Naturstyrelsen Søhøjlandet

LIFE14 NAT/DK/000012

Aktion A2 - ekspertpanel

Delprojekt: Langkær

Figur 1 Ekspertpanelet på vej dæmningen ved lokalitet 1 og sammen med geder, der afgræsser arealerne rundt om Langkær.

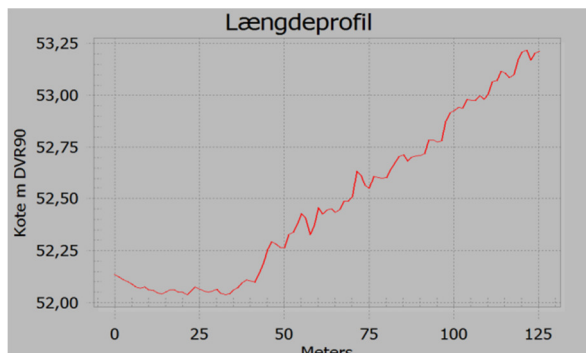
Ansøgningen inkluderer en forhøjning af vej dæmningen neden for/øst for højmosen med ½-1 meter. Det er dog spørgsmålet om det kan betragtes som en "genopretning af naturlig hydrologi", da det er tvivlsomt om

højmosens kant har gået så langt mod øst. Samtidig kan der argumenteres for, at det er landskabeligt skæmmende med en høj dæmning på tværs af dalstrøget. Hvad er ekspertpanelets holdning til dette?

Det ønskes diskuteret, hvor meget (fx 0,5 til 1 m) dæmningen skal forhøjes, hvis det er den løsning, der vælges?

Der er allerede en sø lige vest for vejdæmningen, der blev etableret i start '90-erne. Hvordan undgår man, at vindpåvirkning hæmmer dannelsen af hængesæk ved en evt. yderligere vandstandshævning?

På grundlag af den digitale højdemodel ligger vejdæmningen ca. i kote¹ 52,1 – 52,3 m og er ca. 65 m lang. I begge ender af vejdæmningen stiger terrænet hurtigt med flere meter. Ekspertpanelet vurderede, at det rent landskabeligt ikke vil være problematisk, at hæve vejdæmningen med 0,5 til 1 m. Hæves vejdæmningen eksempelvis til kote 53,0 m vil vejdæmningen blive ca. 20 m længere.

Forhøjelse af vejdæmningen skal ske ud fra et ønske om at forbedre de hydrologiske forhold i Langkær. I den nuværende sø vest for vejdæmningen er der allerede hængesæk med forekomst af Spaghnum. Søen ligger ca. i kote 52,10 og strækker sig ca. 25 m vest for vejdæmningen (figur 2) – hertil kommer et område med vandstand i terrænniveau indtil ca. 40-50 m vest for dæmningen. Hvis vejdæmningens højde øges til fx kote 53,0 m vil søen / det vandmættede område få en udstrækning ca. 110 m vest for vejdæmningen og en dybde på indtil 1-1,5 m. Dette vil få en positiv effekt på de hydrologiske forhold længere inde i mosen, hvilket bør kortlægges i en teknisk – hydrologisk forundersøgelse. På den anden side vil løsningen sandsynligvis ikke være forenelig med at opretholde den nuværende hængesæk vest for vejdæmningen da vanddybden bliver for stor. Det blev foreslået, at vejdæmningen hæves, men at vandstandshævningen sker gradvist i etaper vha. et stigerør. Dette kan beskrives i en forvaltningsplan.

Bilag 1: Oversigtskort over besigtigelseslokaliteter i Langkær.

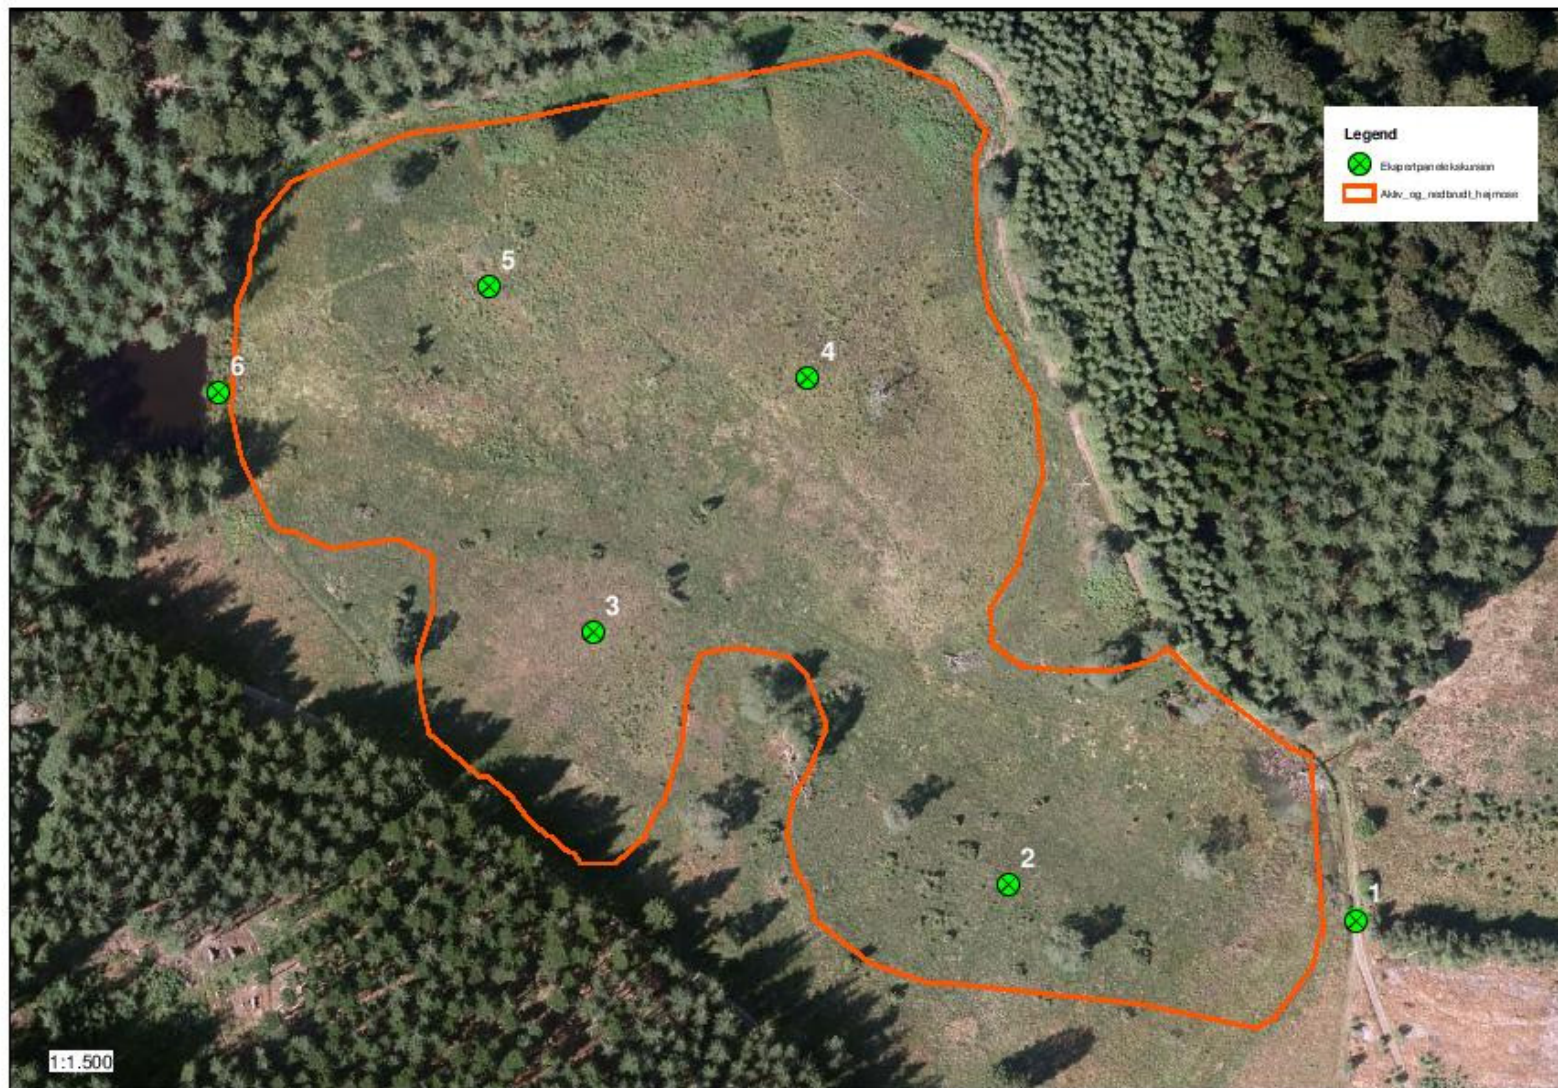
På besigtelsesturen i Langkær blev der fokuseret på problemstillinger i forhold til genopretning af aktiv højmoser på 6 udvalgte lokaliteter (figur 1 og bilag 1) og der var demonstration af tørvebeskrivelse. Problemstillingerne med tilhørende diskussioner og anbefalinger til fremtidig forvaltning er gennemgået nedenfor. Naturstyrelsen Søhøjlandet har formuleret de problemstillinger, der blev diskuteret på de udvalgte lokaliteter. Kort i bilag 1a viser habitatnaturtyperne i projektområdet.
